**Departamento: ACTIVIDADES****Expediente:001/2022/2045****Asunto: Línea de evacuación de planta solar fotovoltaica Serol****Solicitante: ES Generación Verde 1.S.L****Actividad:** Solicitud informe autorización administrativa previa, de construcción y de implantación.**66/2021-IUM**

INFORME TÉCNICO

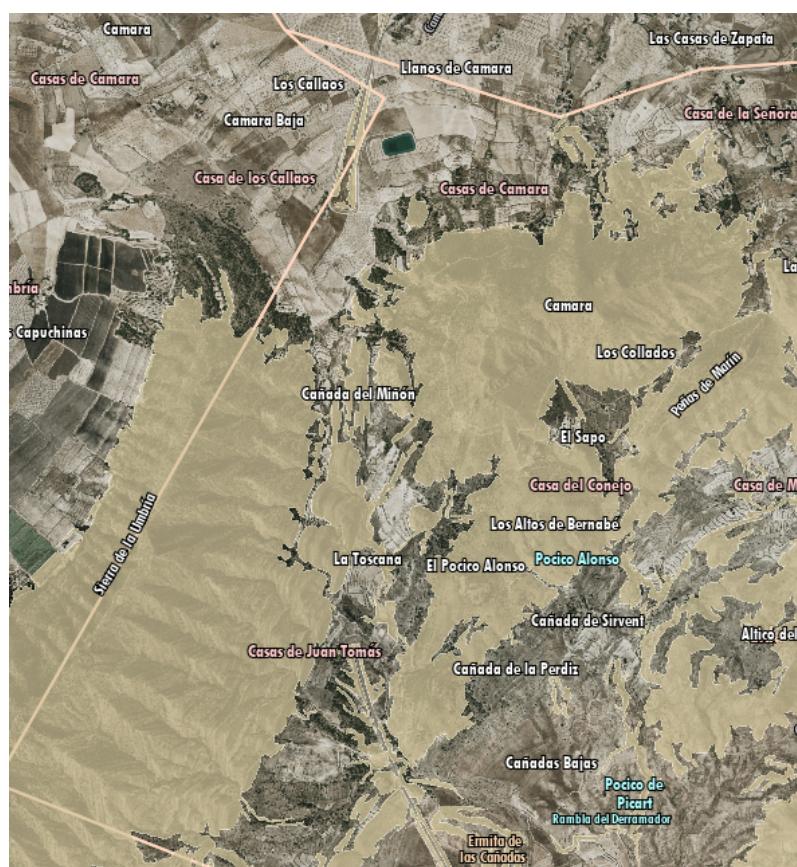
En el Estudio de Impacto Ambiental (EIA) se proponen seis alternativas del trazado de la línea de evacuación. Todas ellas proponen la conexión con el SET de Petrer sin justificar porqué no es posible la conexión con otros SET más cercanos a la planta solar fotovoltaica que evitarían afectar al término municipal de Elda. El EIA opta por la alternativa n.º 6.

Para poder analizar la repercusión que dicha línea de alta tensión tiene en el término municipal de Elda se ha realizado una superposición sobre el plano de calificación del plan general (ver plano nº01 adjunto) y sobre los planos de información del visor cartográfico de la Generalitat Valenciana. Para una mayor comprensión del informe, se ha procedido a dividir el análisis de la línea en tres tramos:

TRAMO INICIAL. PENDIENTES SUPERIORES AL 25% (VISOR CARTOGRÁFICO GV)

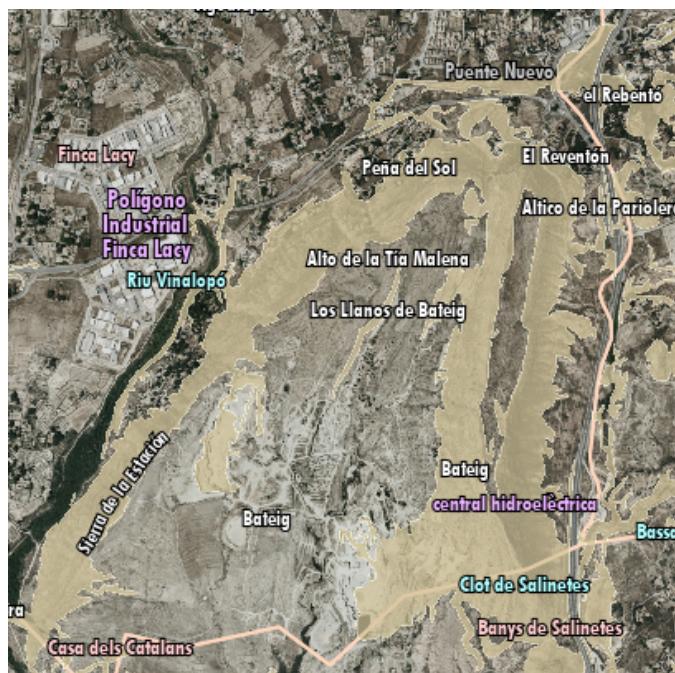
La línea de evacuación penetra en el término municipal de Elda por la Sierra de la Umbría en una zona que el plan general de Elda califica como NU1R y NU1, suelo protegido de interés paisajístico. La línea continúa atravesando suelo protegido en la zona de la Cañada de Sirvent y el Alto de Bernabé, con clave NU1R. Atravesaría puntualmente zonas de suelo forestal estratégico del PATFOR, afectaría al trazado de la vía pecuaria Cañada del Miñón y a la Vereda de los Serrano. Consultado el desnivel del visor cartográfico de la Generalitat Valenciana se comprueba que se trata de una zona muy escarpada con pendientes superiores al 25%, superando en algunos puntos el 50%.

Según el plano de pendiente % del visor cartográfico de la GVA, se advierte que tanto en el tramo inicial (Sierra de La Umbría) como en el tramo final (Sierra de Bateig) por donde discurre el trazado de la línea eléctrica, existen desniveles superiores al 25% que indica el artículo 10 del DL 14/2020. El movimiento de tierras y los caminos necesarios para realizar la cimentación de las torres eléctricas, en estas zonas de elevada pendiente, incumpliría lo dispuesto en el plan general vigente en cuanto a la prohibición de realizar importantes movimientos de tierra.

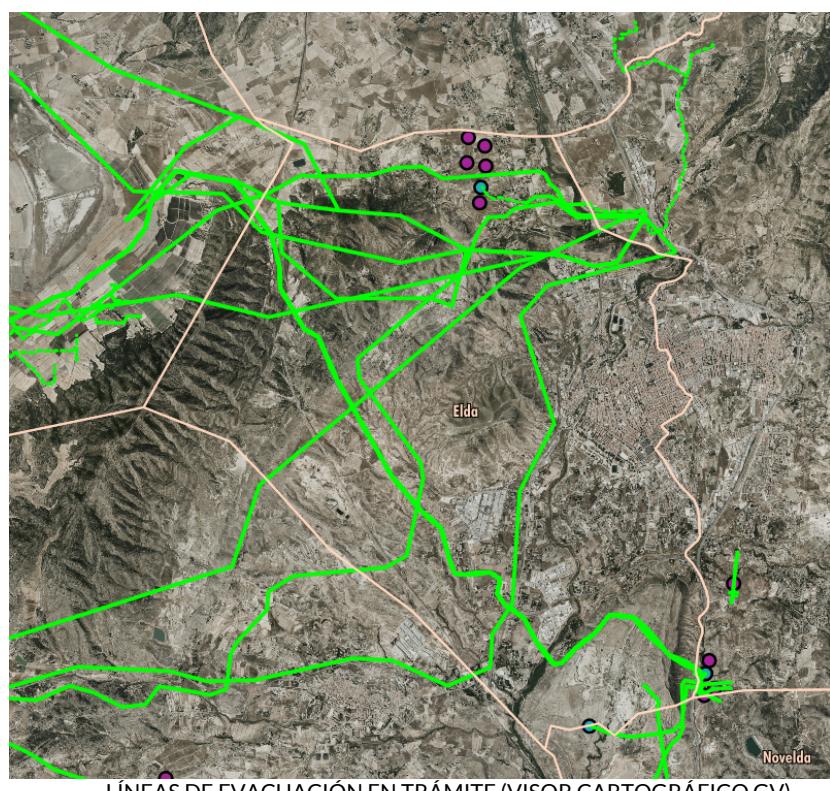
Consultado el visor cartográfico de la GVA se observa que varias líneas de alta tensión de centrales fotovoltaicas conectan con la SET de Petrer.

No se ha considerado la posibilidad de compatibilizar esta línea con las ya proyectadas tal y como se regula en el artículo 11 del DL 14/2020. A este respecto el 18 de mayo 2020 se emitió Nota Aclaratoria de la Directora General de Industria, Energía y Minas que indicaba lo siguiente:
